Poskytnutí dodatečných informací č. 8

„Výstavba čtyř operačních sálů a sterilizace Krajské zdravotní a.s. – Nemocnice Teplice o.z.“

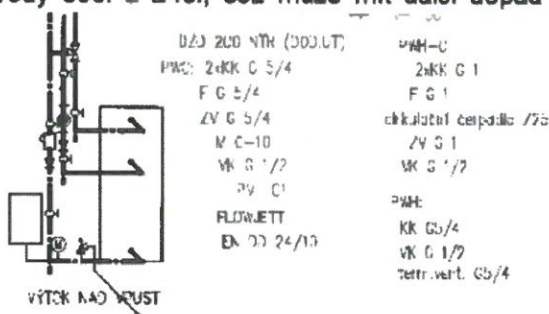
V oddíle 721_Zdravotechnika – Vnitřní kanalizace jsou pol.č. 41 specifikovány Odtokové sprchové žlaby se zápachovou uzávěrkou a krycím roštem délky 1000 mm v počtu 7ks, ale v Technických podmínkách je popsán v bodu Q) Liniový žlab krabicový – strojovny VZT, ale bez udání rozměrů. Kontrolou půdorysu D1.01 4e-05 v měřítku 1:75 jsou u VZT jednotek žlaby v délce 3000 mm a šířkou, již není možné odvodit v množství 7ks.

Jaké nerezové žlaby (šířka x délka x hloubka) a v jakém provedení mají být oceněny pod pol.č. 41 do strojoven VZT ?

Zadavatel provedl úpravy položek do slepého rozpočtu. V objektu D1.01 Pavilon operačních sálů a CS / D1.01.4e Zdravotně technické instalace / slepý rozpočet – opravena položka č 41.

Technické vysvětlení – požadovaný výrobek - modulový krabicový liniový žlab 125x3000 mm z nerezové oceli AISI 304, se zabudovaným spádem dna, výškově stavitelné nohy, s mřížkovým protiskluzným roštem. Svislý odtok DN100, vč. zápachového uzávěru a kalového koše, vše vč. montáže.
